监理工程师通知单

工程名称：浙江天能动力能源有限公司分布式光伏发电项目（20.34MWp）

编号：JXM7-ZHJL-AQ-TZD-001

内 容：关于厂房屋面临边无安全防护措施等存在安全隐患等相关问题

4、屋面彩钢瓦保护措施不力，彩钢瓦变形

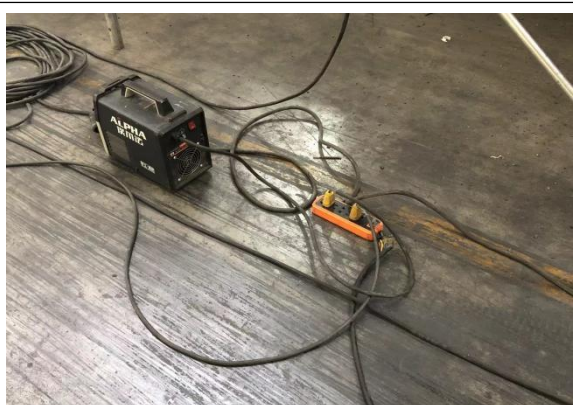
2、三期四期吊装作业时，现场吊装作业措施不到位，下方吊装区域周围安全警示带拉设不规范、无警示提醒标识，人员监护不到位；未做好对屋面保护措施；所有吊至屋面材料未及时分散。
